Datum
2019-08-26
Projektnummer
741983 PM 02

Klintebys stenbrott, Gotland

Kommentarer till motparters yttranden rörande buller

Figur 1. Bullerkarta för beräkningsfall 1 inräknat bullerdämpande åtgärder.

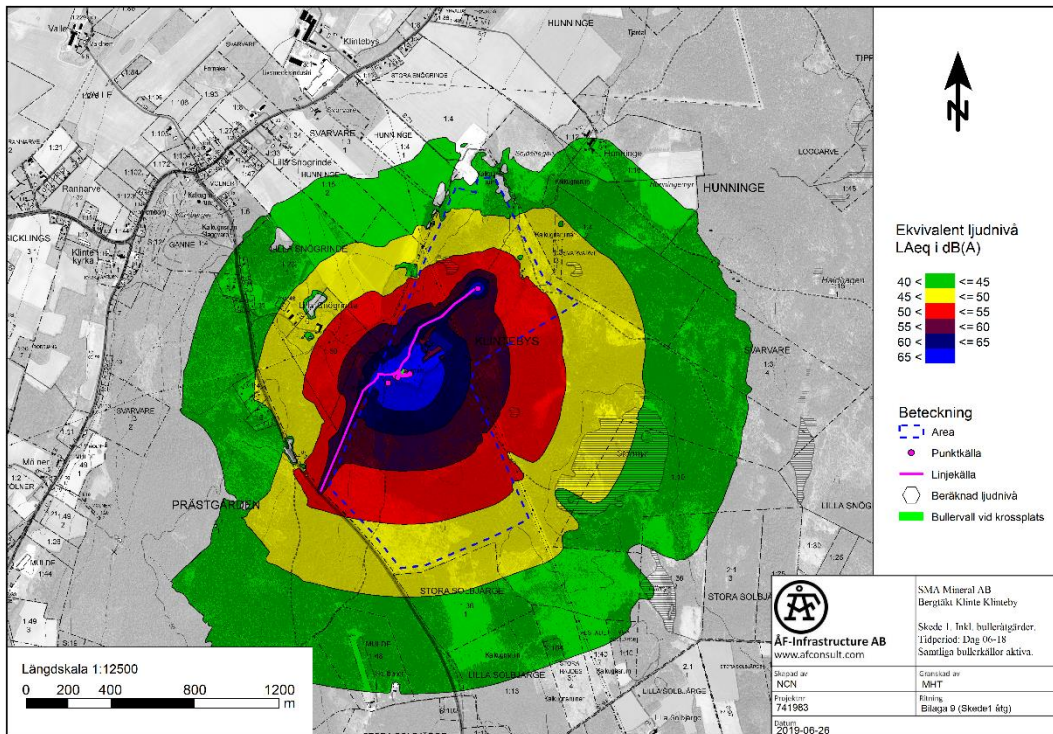
I aktbilaga 45 framställs synpunkter på att ingen utredning av påverkan från buller på tamdjur som hästar och annan tamboskap har utförts. Hänvisning sker till Jordbruksverkets föreskrifter.

Inräknat de bullerdämpande åtgärder som krävs för att innehålla Naturvårdsverkets riktvärden vid bostäder så är det beräkningsfall 1 och 2 i bullerutredningen som ger högst ljudnivåer i betesmarkerna, övriga beräkningsfall ger lägre ljudnivåer. Bullerspridningskartor för beräkningsfall 1 och 2 med bullerdämpande åtgärder visas i bilaga 9 och 10 i bullerutredningen (ansökans bilaga B.6). Färgskalan i dessa bilagor visar områden med ljudnivåer över 50 dBA med samma färg. Det går alltså inte att avgöra hur mycket över 50 dBA ljudnivåerna är i dessa områden, bara att de ligger över 50 dBA. Nya bullerkartor har därför tagits fram för dessa två beräkningsfall där färgskalan går ända upp till 65 dBA, se figur 1 och 2 nedan, för att jämförelse skall kunna göras med vad som anges av Jordbruksverket, trots att detta värde enbart gäller i stall.

Som kan ses i bullerkartorna överskrider inte 65 dBA utanför brytområdet (blå streckad linje). Det innebär därmed att inga tamdjur såsom nötkreatur, får och hästar utsätts för ljudnivåer över 65 dBA från täktens verksamhet eftersom betesmarkerna inte sträcker sig in i brytområdet.
